技術検討委員会資料

説明資料

国土交通省 九州地方整備局
国土交通省 大阪航空局

方法書に対する一般意見及び知事意見の件数

図4.2.1-2 大気調査地点位置図(現地調査)

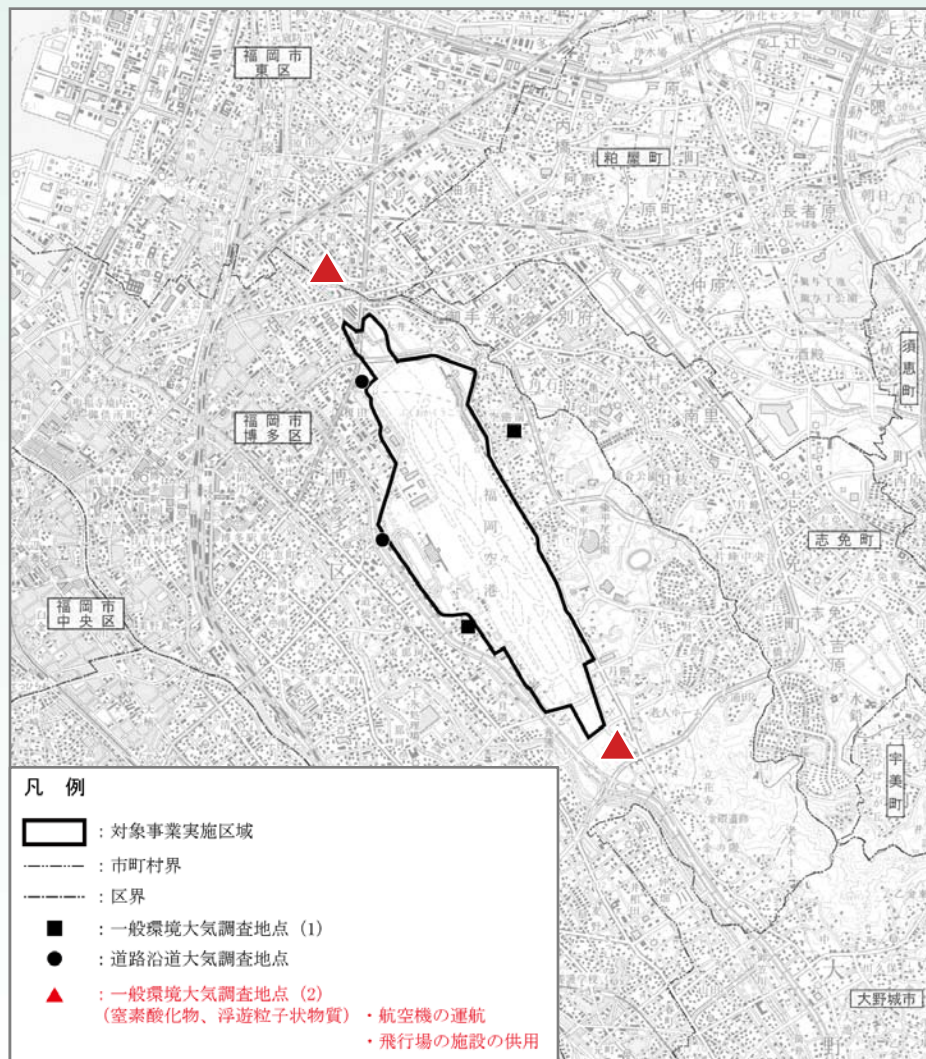
航空機の運航に伴い排出される窒素酸化物及び浮遊粒子状物質については、空港や飛行経路の周辺地域への影響が考えられることから、飛行の経路と高度、住宅の分布等を十分に考慮し、適切な調査地点を設定すること。

空港の南北に1地点ずつ一般環境
大気調査地点を追加する。

図4.2.1-2 大気調査地点位置図(現地調査)

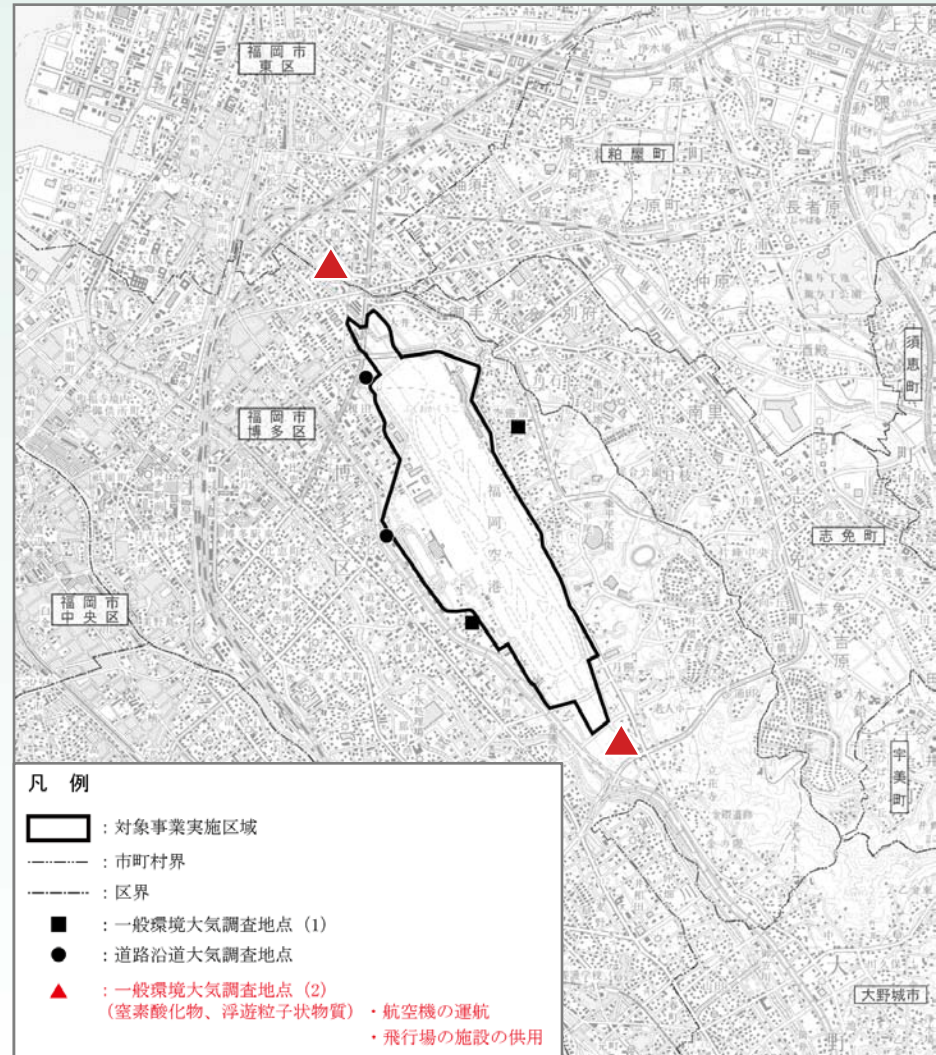
降下ばいじんに係る既設の測定箇所は、飛行ルートから外れている吉塚小学校の1箇所のみでありデータ不足である。環境アセスでの現地調査地点は、空港周辺4箇所となっているが、空港南東側、空港南側及び北側の航空機飛行ルート線上の箇所を追加してほしい。

空港の南北に1地点ずつ一般環境大気調査地点を追加する。

図4.2.2-4 騒音調査地点(航空機騒音)位置図(現地調査)

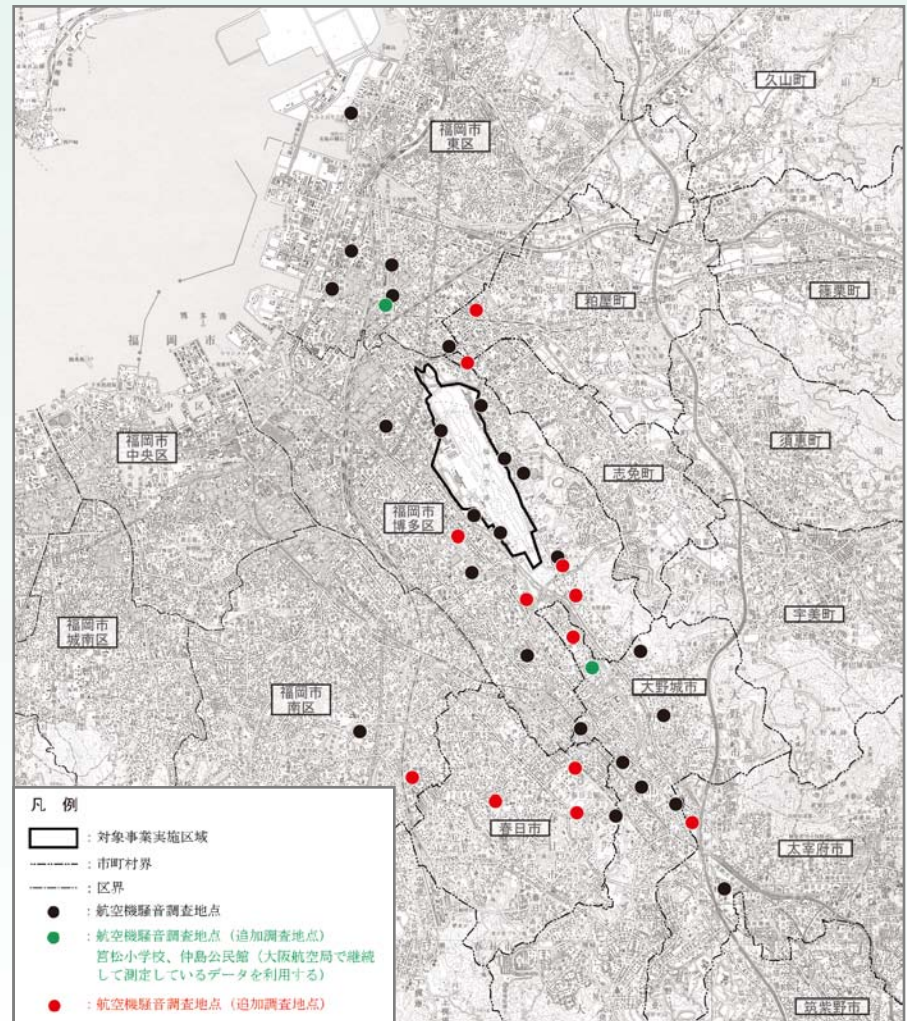
航空機の運航に伴い発生する騒音については、滑走路の増設に伴い影響がより広範囲に及ぶことが考えられるため、関係市町が独自に実施している調査内容を把握するとともに、飛行の経路と高度、住宅の分布等を十分に考慮した上で、関係市町内における調査地点の追加など、適切な調査地点の設定を行うこと。

また、予測・評価に当たっては、調査地点における点的なものだけでなく、面的な広がりについてもわかりやすく示すこと。

関係市町が実施している調査内容を把握するとともに、関係市町において調査地点を追加する。

また、コンター図により現況と増設後との比較ができるようにする。

図4.2.2-4 騒音調査地点(航空機騒音)位置図(現地調査)

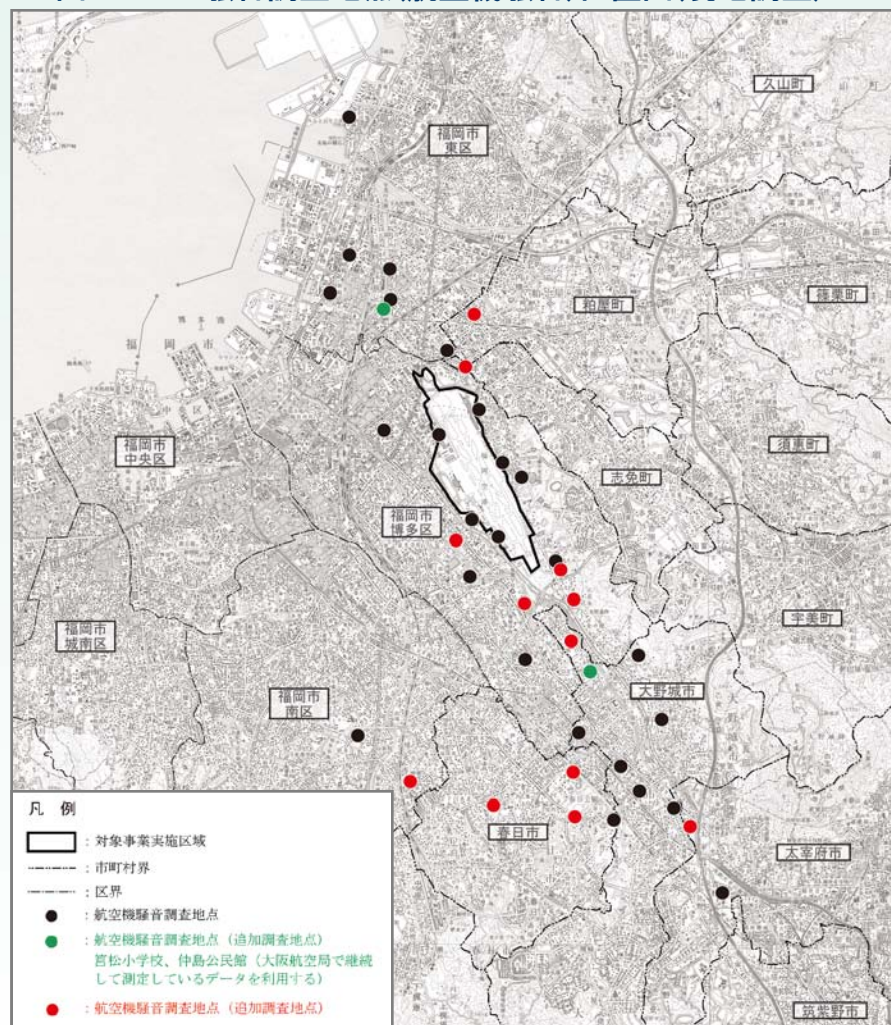
筥松小学校の上空を飛ぶ飛行機をこれ以上増やさないでほしい。筥松小学校を騒音測定場所として追加し、航空機騒音の実態を明確にするほか、増設滑走路整備後の騒音の拡がりを明確にしてほしい。

筥松小学校を航空機騒音調査地点として追加し、実態を明らかにするほか、増設滑走路整備後の騒音の影響についても適切に予測・評価する。

図4.2.2-4 騒音調査地点(航空機騒音)位置図(現地調査)

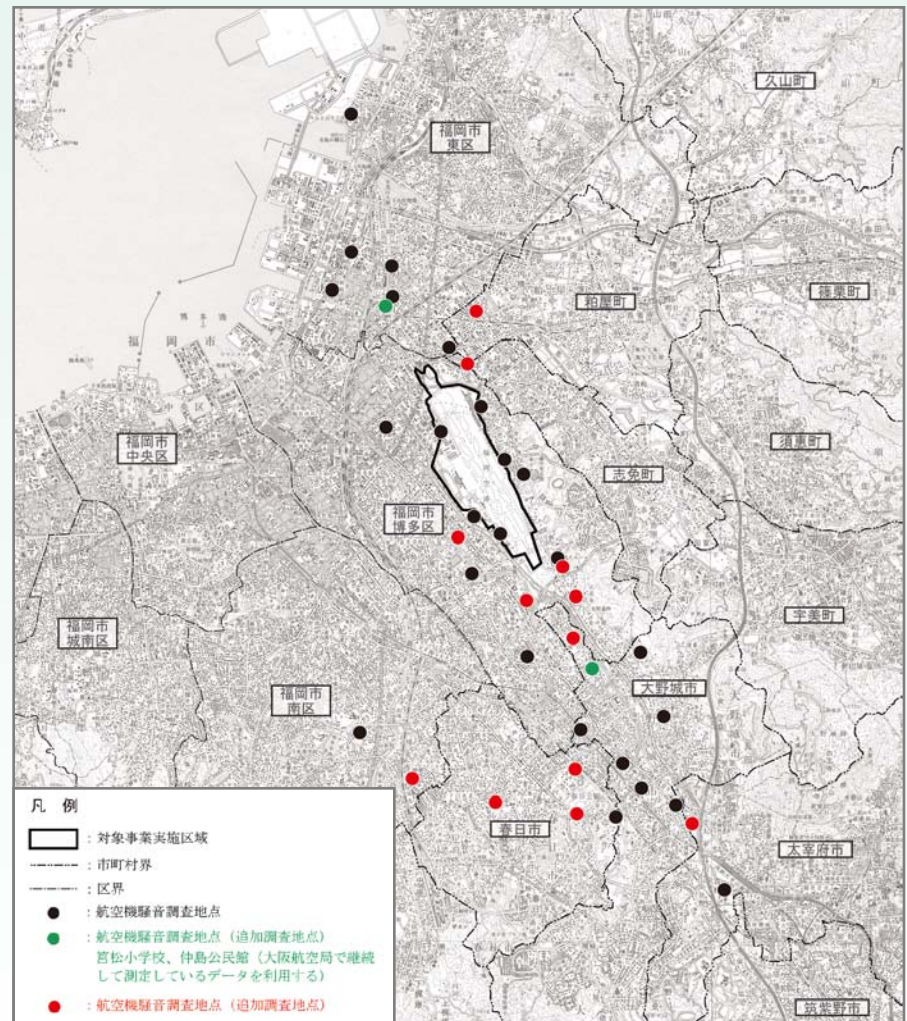
航空機騒音(自衛隊機含む)に係る
測定地点を増やし、測定結果について
は公開してほしい。

(春日市役所、春日公園、
金の隈地区、西月隈、東那珂、
隅田地区、月隈6丁目)

航空機騒音調査地点を追加し、準備
書において測定結果を公開する。

図4.2.2-2 騒音調査地点(環境、道路交通騒音)位置図(現地調査)

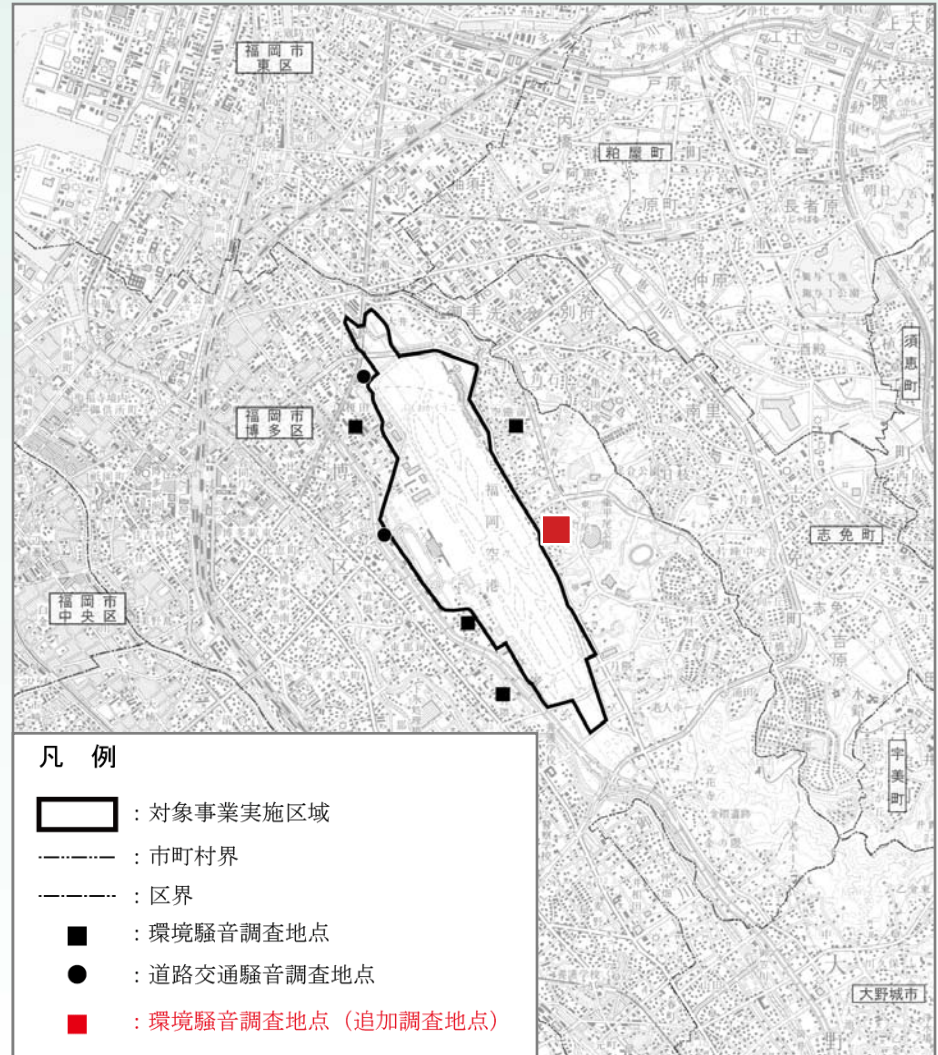
空港東側及び西側の工事等予定地域は、隣接区域内に民家があり騒音(工事の実施に係るもの)の影響があると考えられることから、現地調査地点を追加してほしい。

空港東側に環境騒音調査地点を1地点追加する。

図4.2.3-1 低周波音調査地点(航空機騒音)位置図(現地調査)

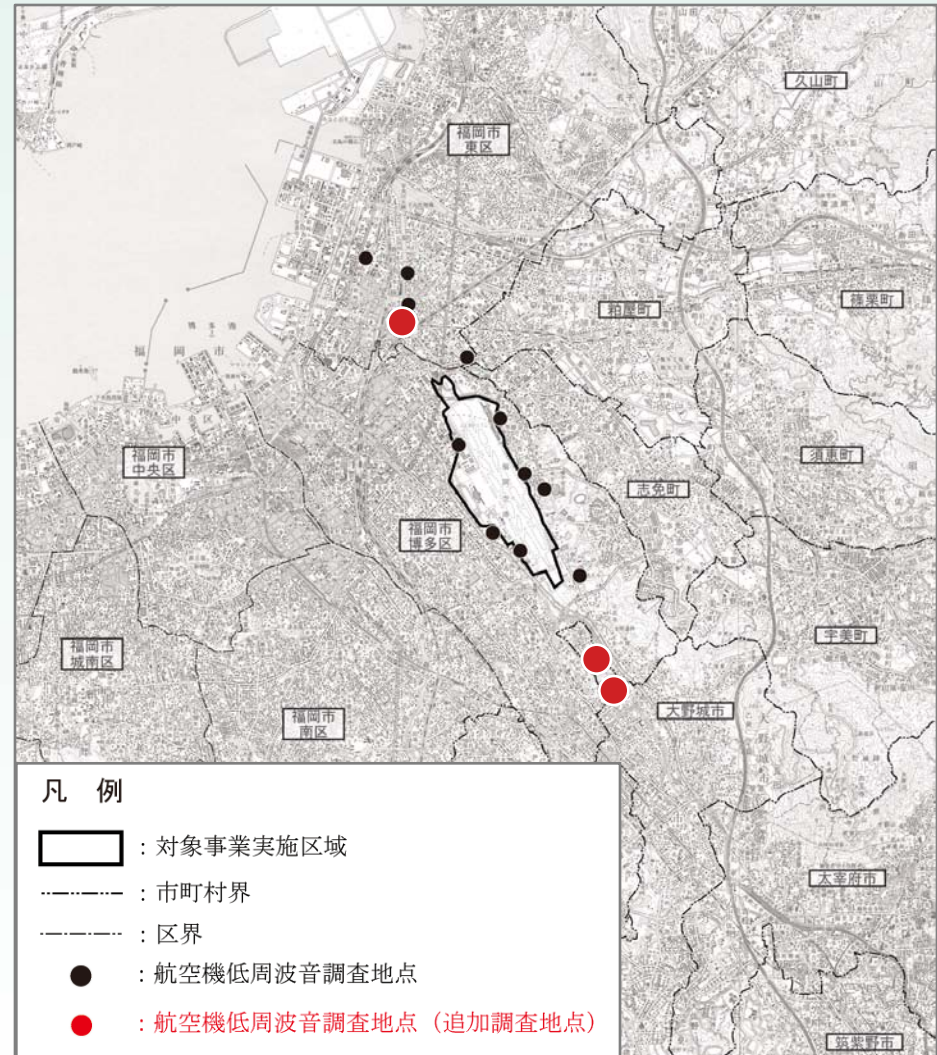
低周波音について、筥松小学校を
現地調査地点とし、測定値を公開して
ほしい。

航空機低周波音調査地点を追加し、
準備書において測定結果を公開する。

図4.2.3-1 低周波音調査地点(航空機騒音)位置図(現地調査)

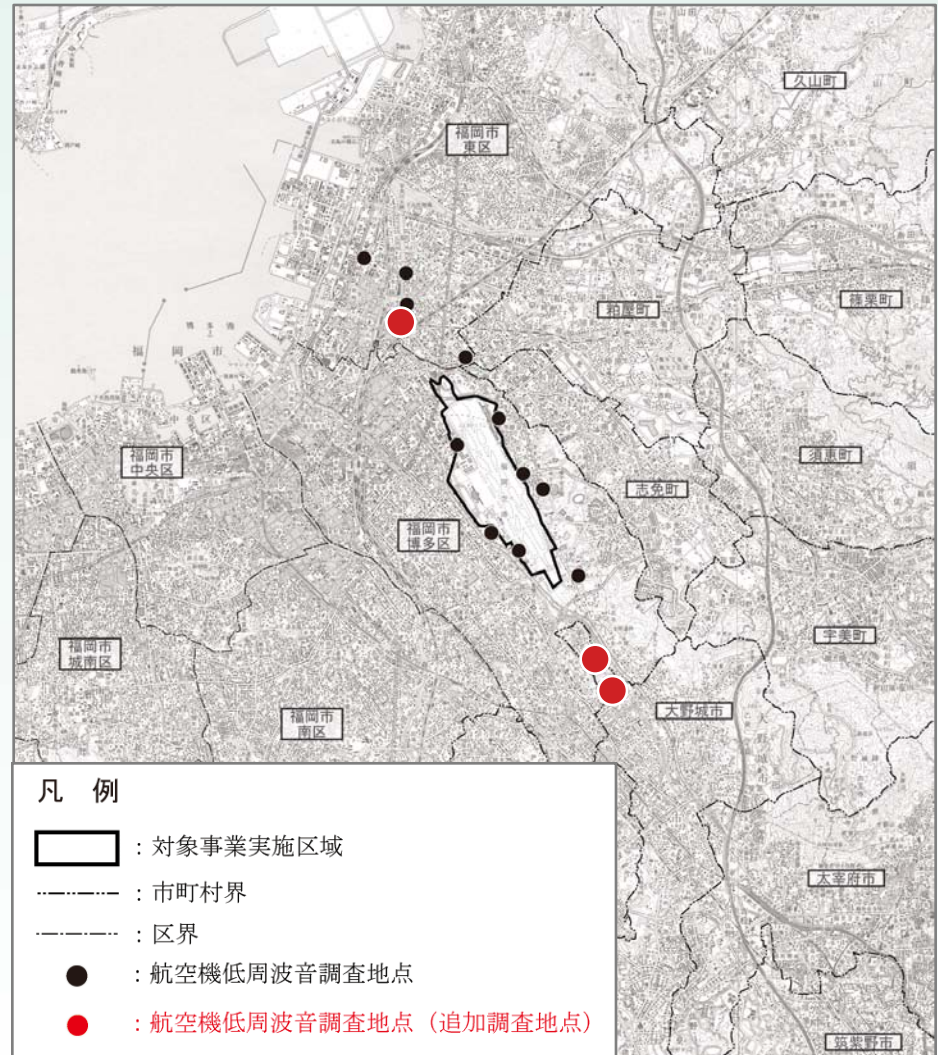
航空機の運航に伴い発生する低周波音については、予測・評価のために必要な情報を十分に得られるかを検証した上で、調査地点を追加するなど、適切な調査地点の設定を行うこと。なお、調査地点の選定理由については、その根拠を具体的に示すこと。

また、気象等の影響を受けることから、現時点で設定している測定日数が十分かどうかを再度検討した上で、必要な調査期間を設定すること。

空港の北側に1地点、南側に2地点、航空機低周波音調査地点を追加する。

調査地点の選定理由は、準備書に具体的に記載する。

調査期間は、各1日間追加し夏季及び冬季の年2回、各2日間実施する。

図4.2.4-1 振動調査地点(環境、道路交通振動)位置図(現地調査)

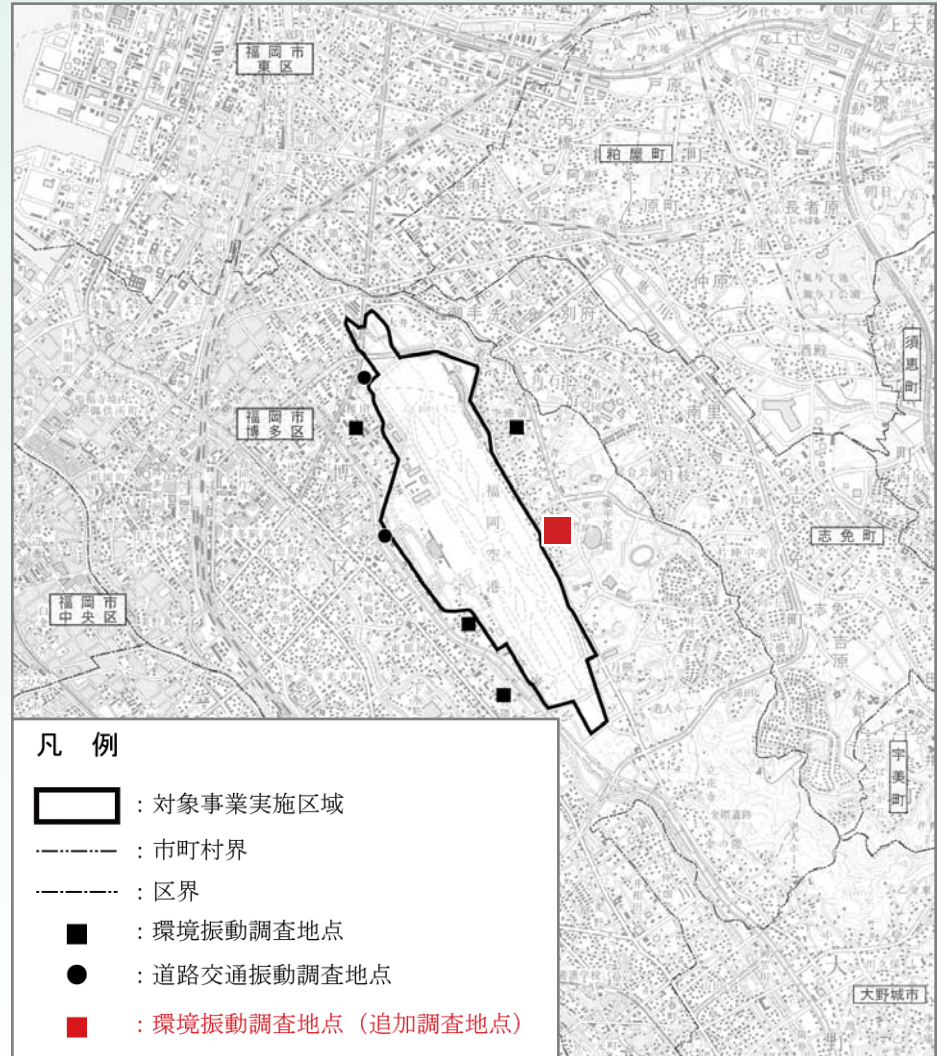
空港東側及び西側の工事等予定地域は、隣接区域内に民家があり振動(工事の実施に係るもの)の影響があると考えられることから、現地調査地点を追加してほしい。

空港東側に環境振動調査地点を1地点追加する。

図4.2.5-1 水質調査地点位置図(文献その他の資料調査、現地調査)

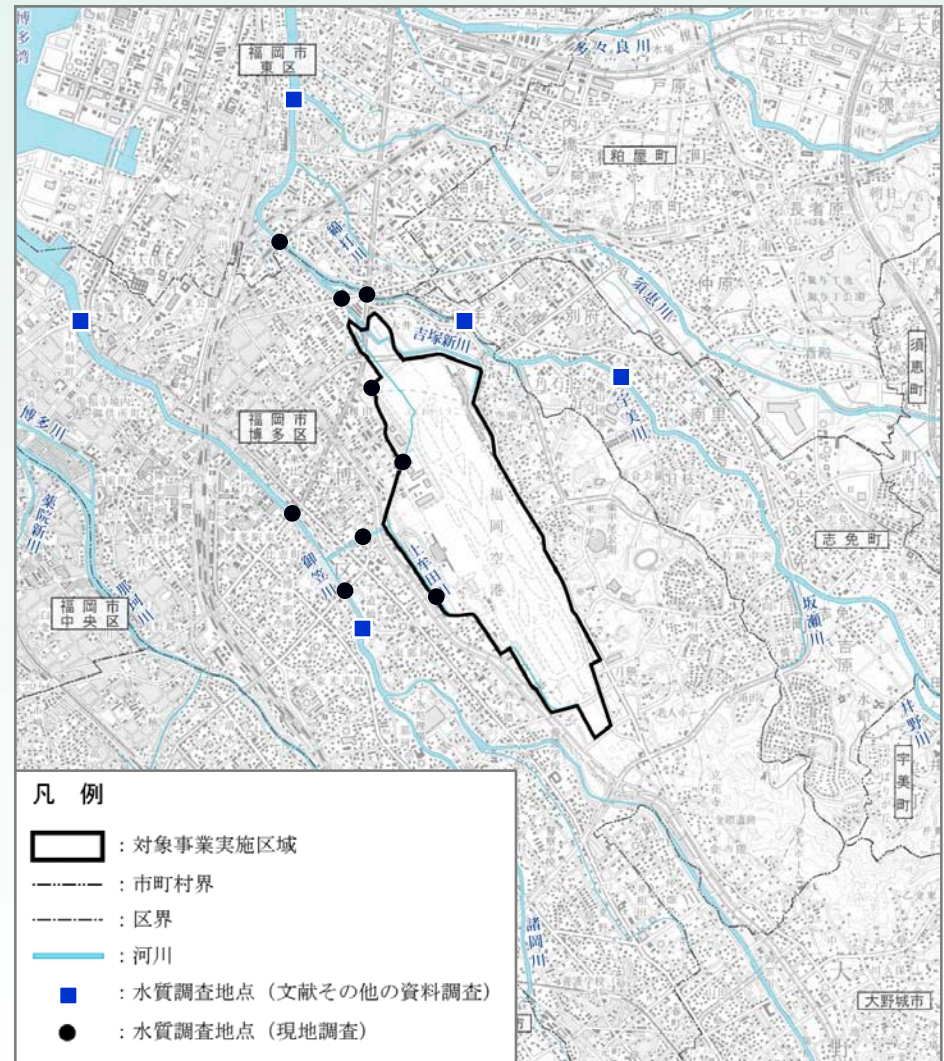
水質調査は、空港の雨水が直接流れ込む上牟田川・吉塚新川でも行ってほしい。また、当該調査は、現時点と工事期間中に行い、完成まで毎年調査結果を公表してほしい。

方法書に記載のとおり、上牟田川及び吉塚新川で水質調査を行い、結果を準備書等において公表する。

現地調査及び予測の結果等を踏まえ、工事期間中の調査が必要な場合は、準備書及び評価書に調査の実施内容を記載する。

▼方法書P.224 図4.2.6-1 動物調査地点位置図(現地調査)

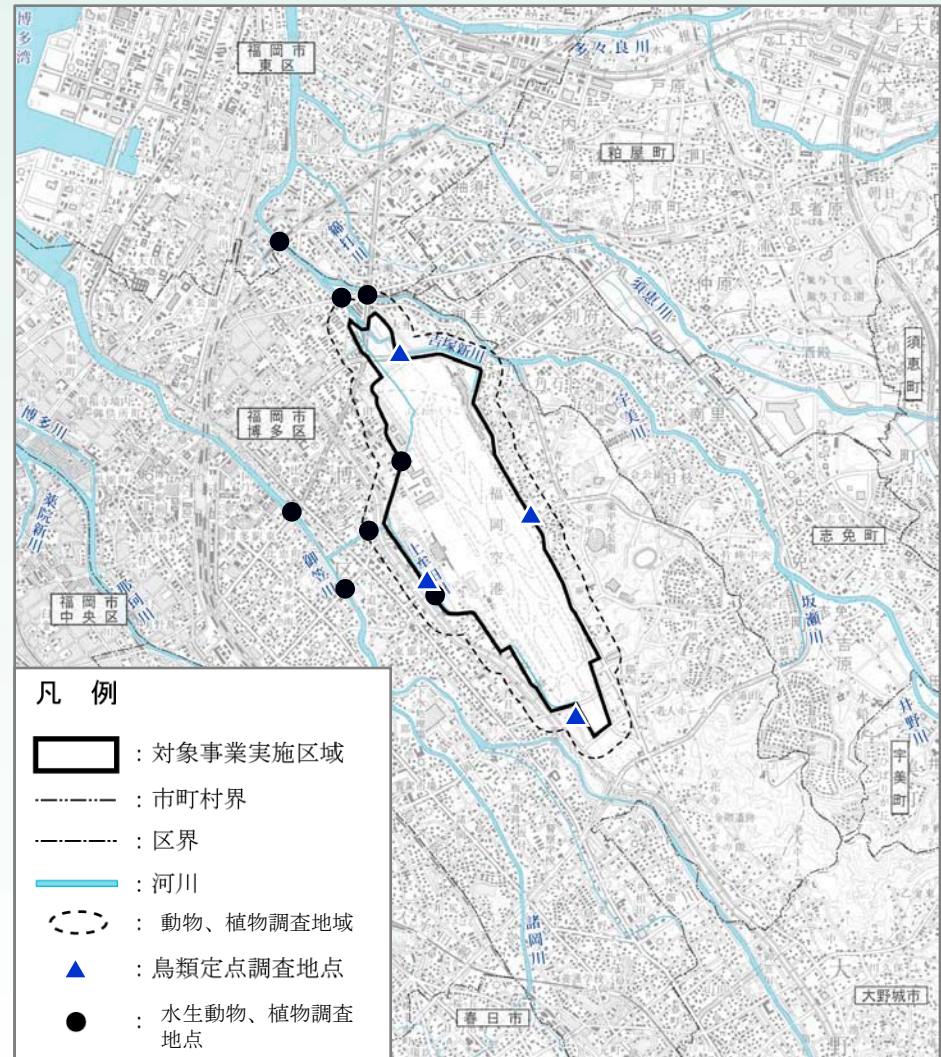
水生の動・植物、特に希少種等については、造成工事に伴い発生する土砂による影響が懸念されることから、現状の把握に努め、適切な予測・評価を実施すること。

方法書に記載のとおり、**影響を予測及び評価する。**

なお、現地調査の結果、希少種等が確認された場合には、必要な対策について検討する。
